# ESTUDO DE IMPACTE AMBIENTAL

## LICENCIAMENTO DA PEDREIRA TAPADA DO RINCHÃO

### PEDIDO DE ELEMENTOS ADICIONAIS

EUROXADREZ, LDA

Figura 2 – Dimensionamento das bacias de retenção

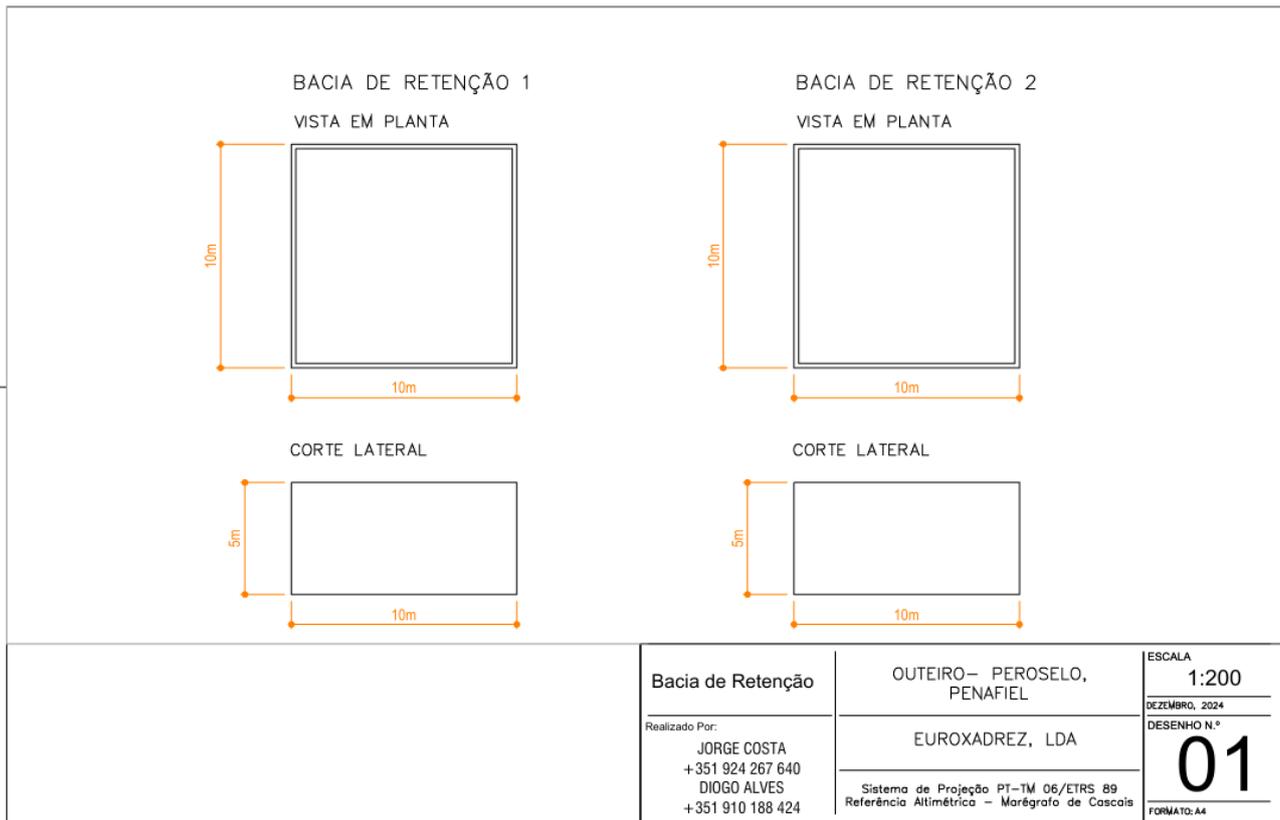
3. Apresentar memória descritiva e justificativa da ETAR Industrial, Planta à escala adequada com implantação dos órgãos que compõem o sistema de tratamento; Traçado da rede de drenagem, dimensionamento dos órgãos que compõem o sistema de tratamento e respetivas peças desenhadas à escala adequada (por ex. 1:100 ou 1:200);

As bacias de retenção serão realizadas através de escavação mecânica do solo não havendo impermeabilização do mesmo. O seu dimensionamento encontra-se na memória descritiva da rede de drenagem, anexa ao plano de lavra, e presente no Anexo III do neste PEA.

Figura 3 - Dimensionamento do órgão de infiltração

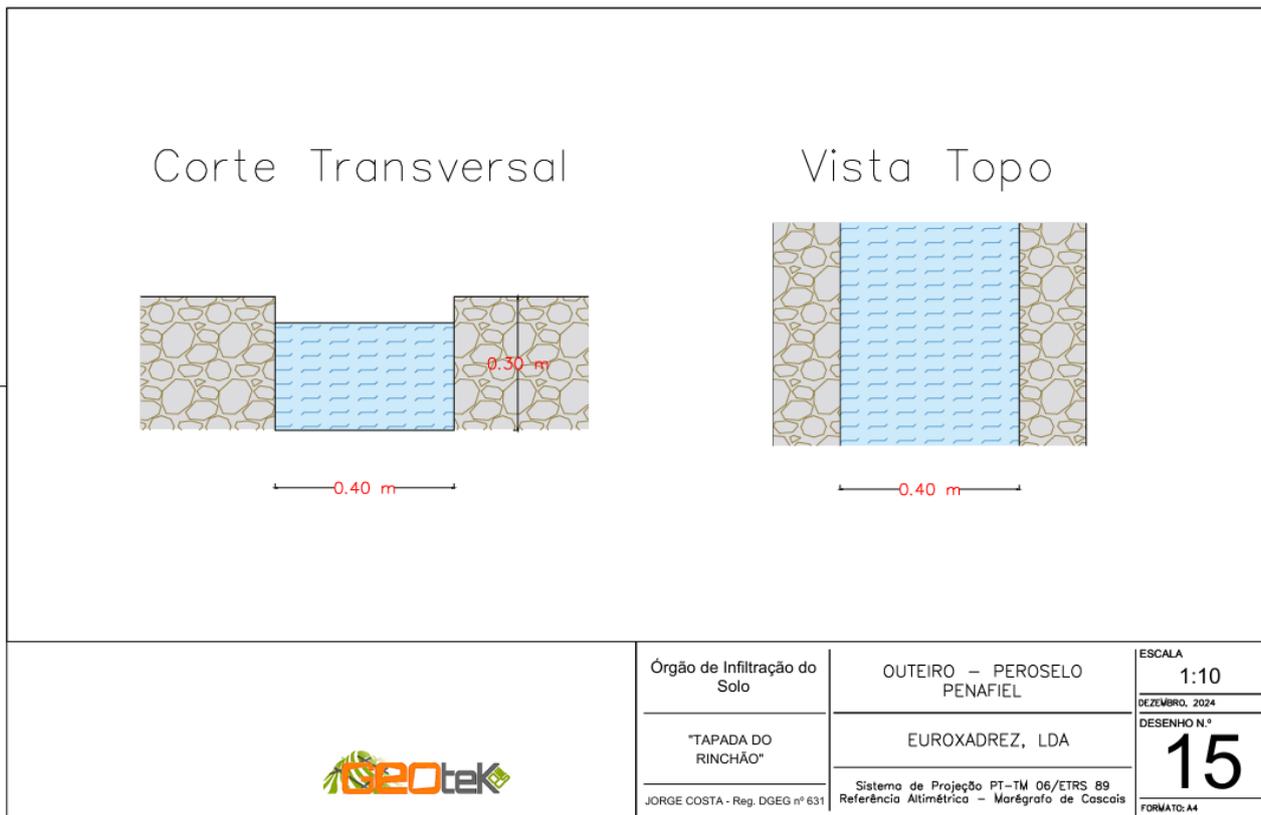
4. Apresentar dimensionamento e respetivas peças desenhadas do órgão de infiltração das águas residuais no solo;

O órgão de infiltração no solo será uma valeta que fará a ligação entre a bacia de retenção e a linha de água.

No dimensionamento hidráulico desta valeta consideraram-se os pressupostos mais desfavoráveis.

**Figura 10 - Infraestruturas existentes no local**

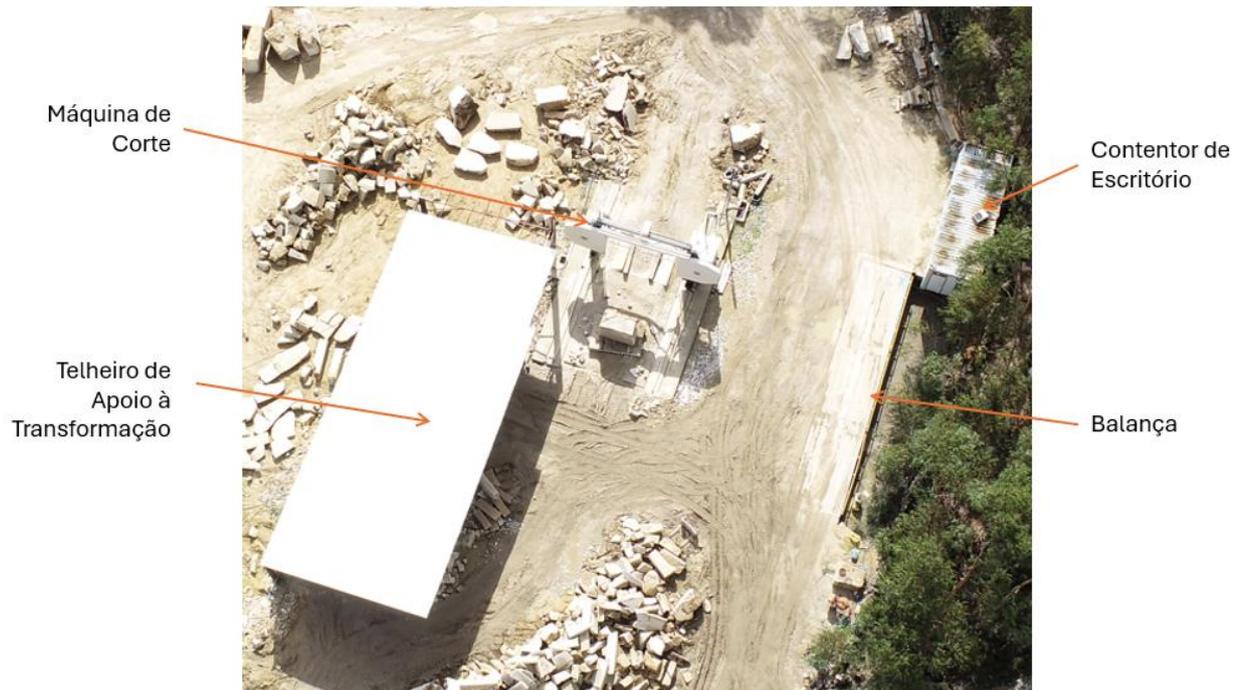
**10. Deverá ser esclarecido se existe algum equipamento / infraestrutura na área de implantação do projeto;**

Na pedreira existem atualmente 4 estruturas implantadas.

- Um contentor que serve como escritório e armazenamento de materiais de pequenas dimensões;
- uma balança;
- uma máquina de corte; e
- um telheiro de apoio à transformação. Este telheiro é apenas constituído por 4 pilares e cobertura com placa ondulante.

Figura 11 - Ortofotomapa com a delimitação do corredor do IC35.

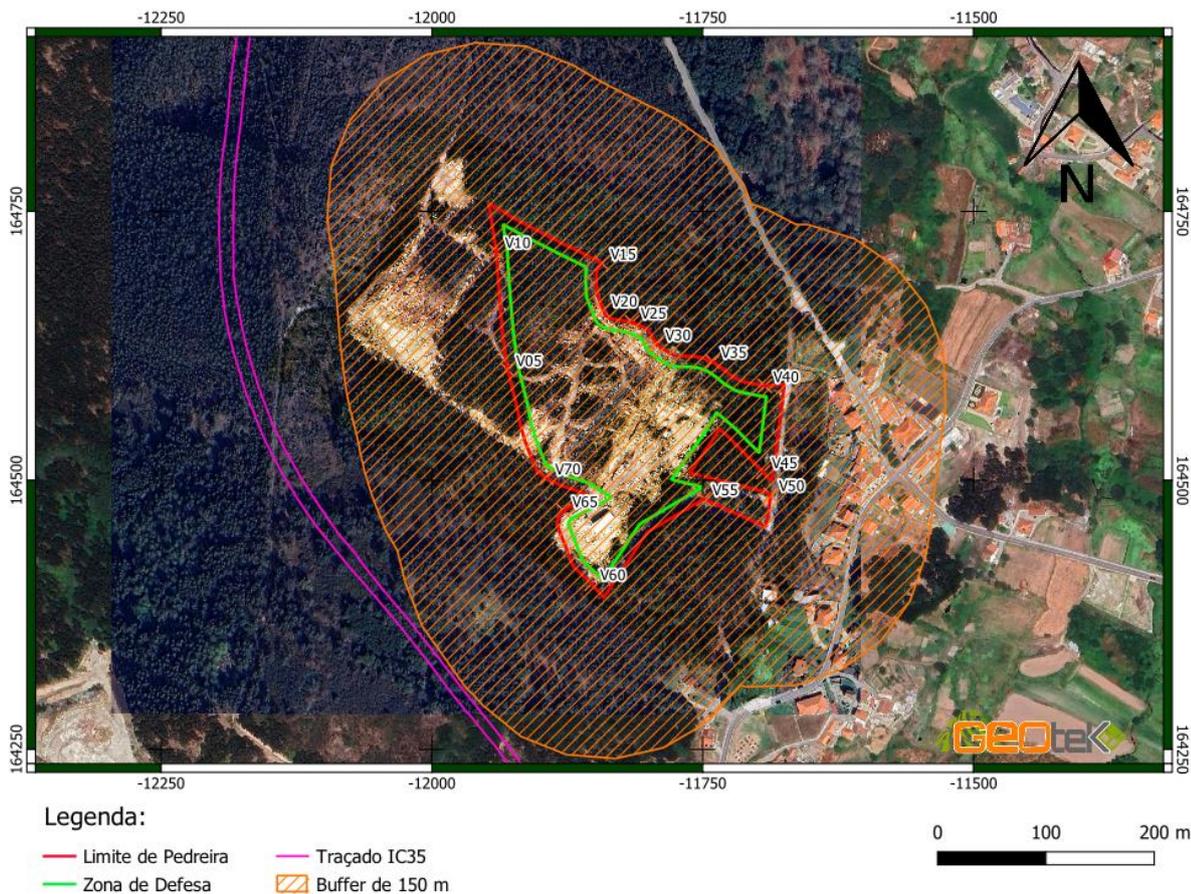
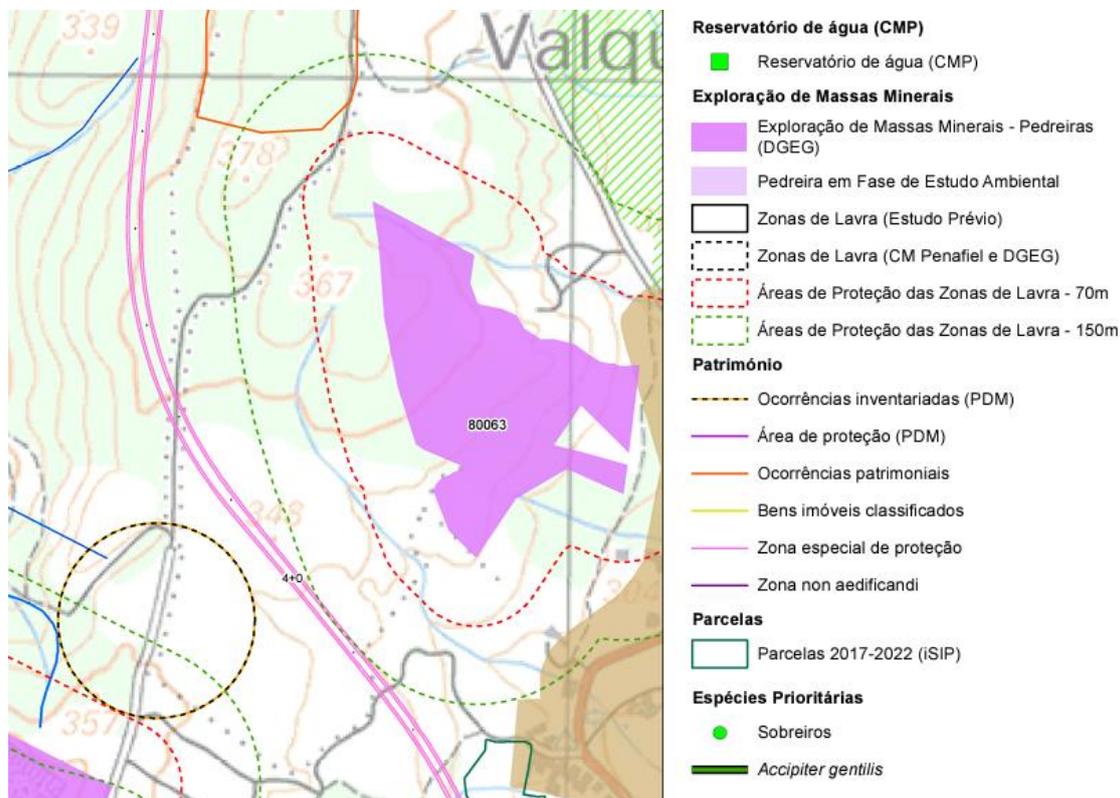
**11. Deverá ser apresentada a delimitação do corredor do IC35 em ortofotomapa e clarificado se a área intervencionada, fora da área do projeto, foi da responsabilidade do Proponente deste projeto;**

A área intervencionada a norte do limite a licenciar é da responsabilidade do proponente. Uma vez que o terreno é da sua propriedade, foram iniciados os trabalhos de nivelamento e limpeza para criação de acessos uma vez que o terreno se encontra em licenciamento para construção de armazém para o material extraído.

Na última planta de condicionantes apresentada pelas infraestruturas de Portugal (Figura 12) já se teve em conta uma área de proteção a zonas de lavra de 150 m, zona esta que não intersesta o limite da pedreira.

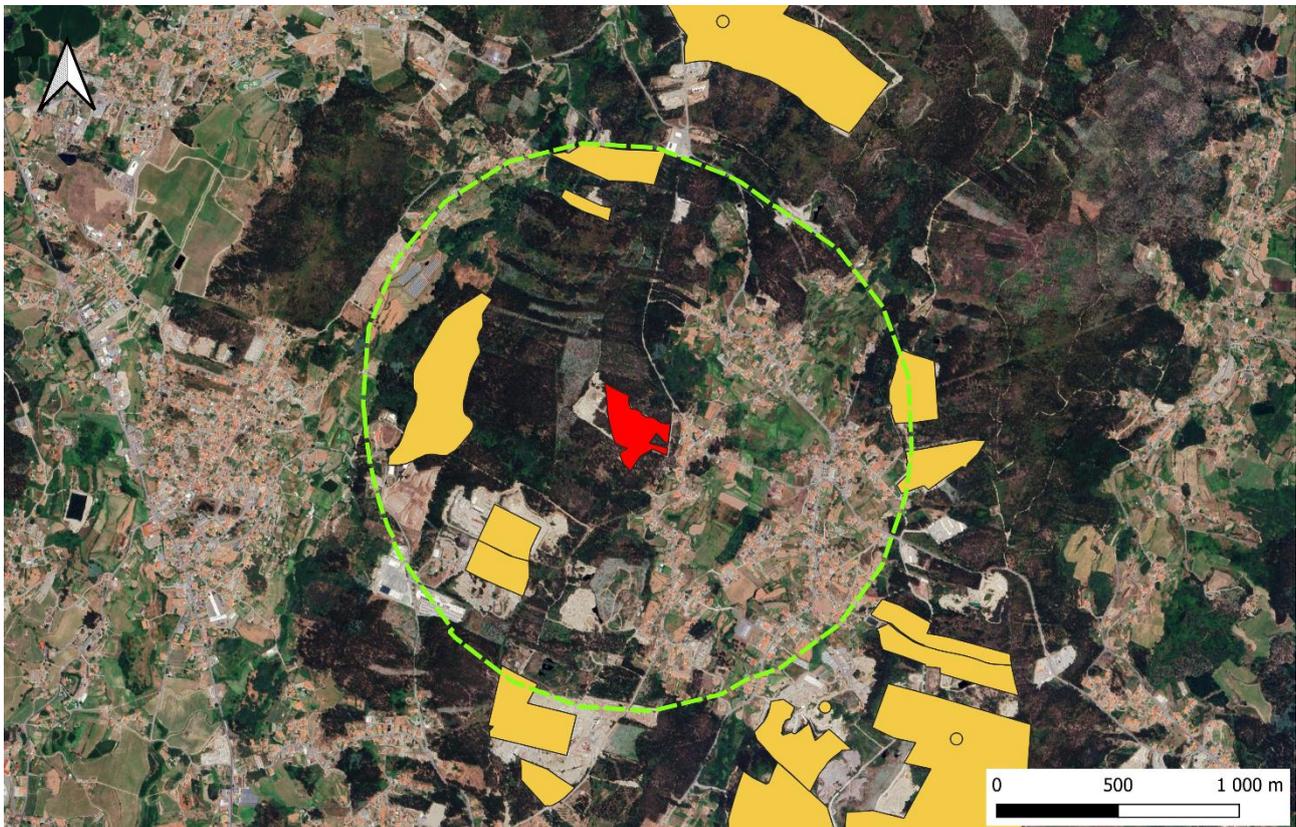
12. A figura 3-2 do RS deverá ser revista, contemplando o buffer de 1 km da área de projeto;

A cartografia presente na figura abaixo foi alterada para demonstrar o buffer de 1 km em redor da pedreira em estudo.

Figura 16 - Monitorização das linhas de água presentes nas proximidades do projeto

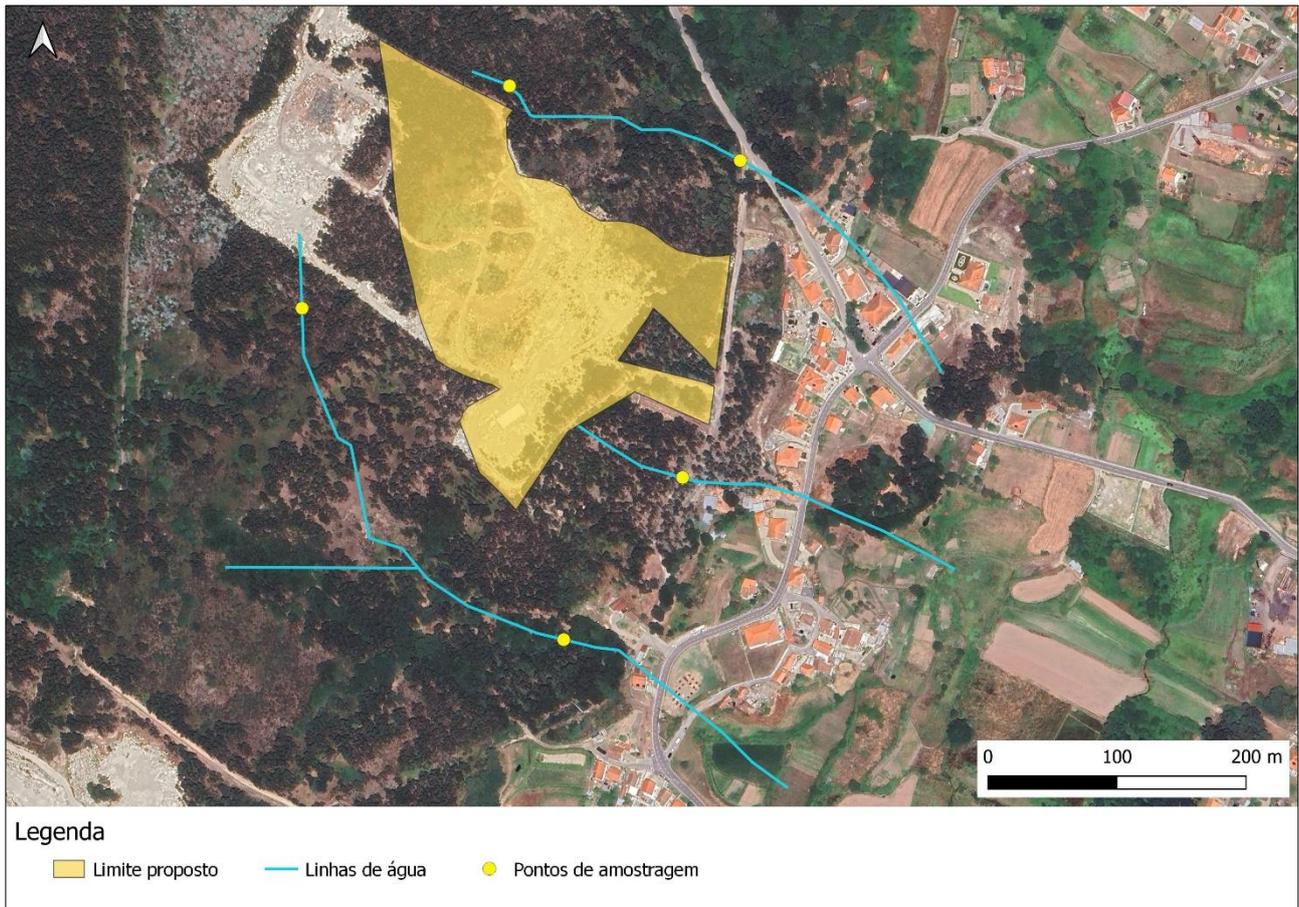
29. Deverá ser apresentado um plano de monitorização que permita acompanhar e avaliar o impacto da implementação do projeto, sobre os recursos hídricos, nomeadamente sobre a qualidade da(s) linha(s) de água superficiais e subterrâneas, que serão afetadas pela sua drenagem e/ou infiltração;

Os locais escolhidos para esta monitorização tiveram em consideração as linhas de água cartografadas em Carta Militar, e a sua confirmação no terreno. Assim, foram definidos 5 pontos de monitorização contemplando as 3 linhas de água mais próximas do projeto.

Figura 22 - Carta Neotectónica de Portugal à escala 1/1 000 000 (Cabral, 1993) com localização da zona em estudo

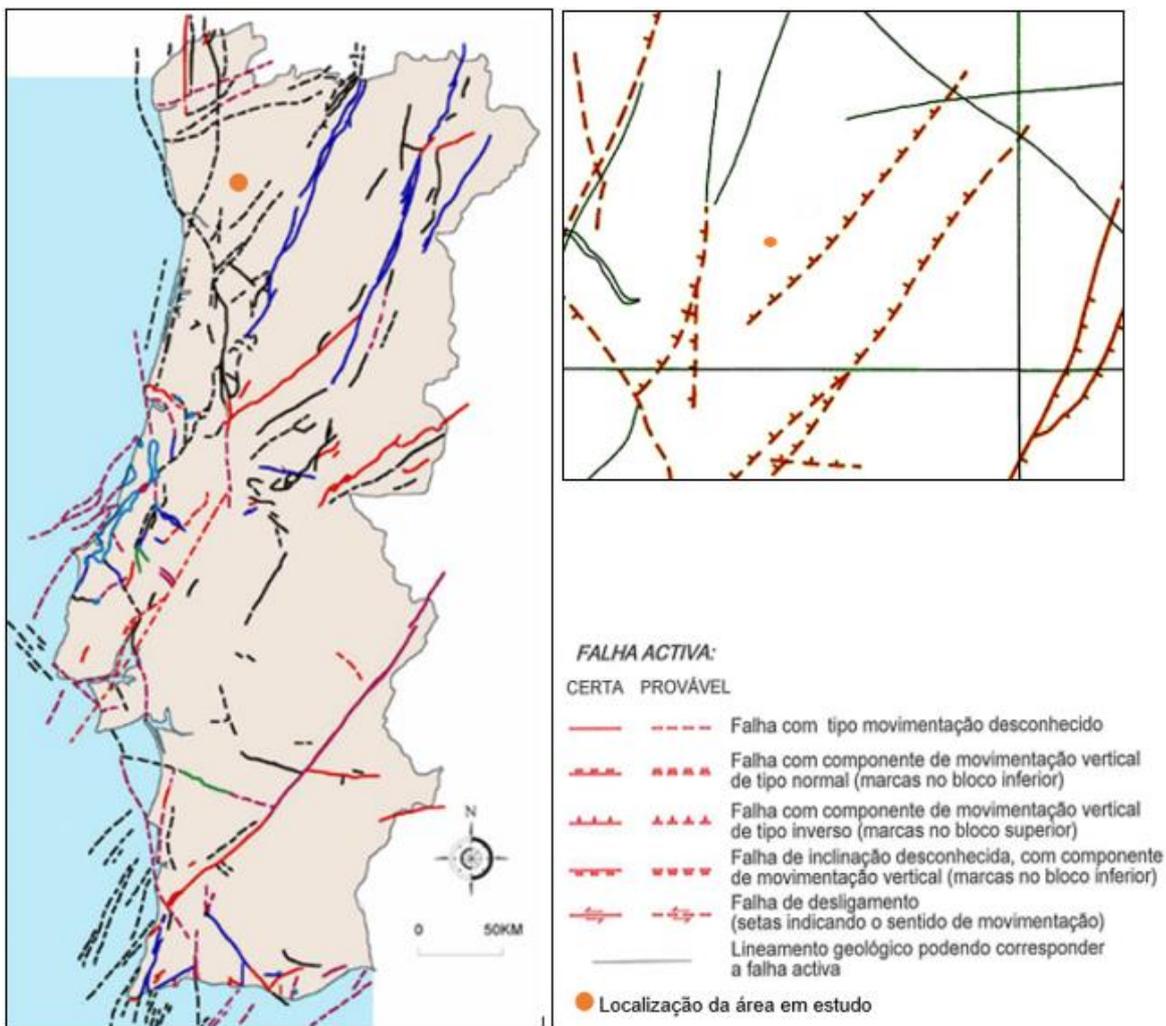
40. CORRIGIR E COLOCAR A LEGENDA NAS FIGURAS 4-28 E 4-29, RESPETIVAMENTE; .....	44
41. COMPLEMENTAR O SUBCAPÍTULO 4.3.8 [IDENTIFICAÇÃO E CARACTERIZAÇÃO DOS RECURSOS MINERAIS NA ÁREA DO PROJETO E ENVOLVENTE], COM INFORMAÇÃO EFETIVA SOBRE A IDENTIFICAÇÃO E CARACTERIZAÇÃO DOS RECURSOS MINERAIS (MASSAS MINERAIS E DEPÓSITOS MINERAIS) EXISTENTES NA ÁREA E ENVOLVENTE DO PROJETO, BASEADA EM FONTES OFICIAIS; .....	45

As figuras e respetivas legendas foram retificadas.
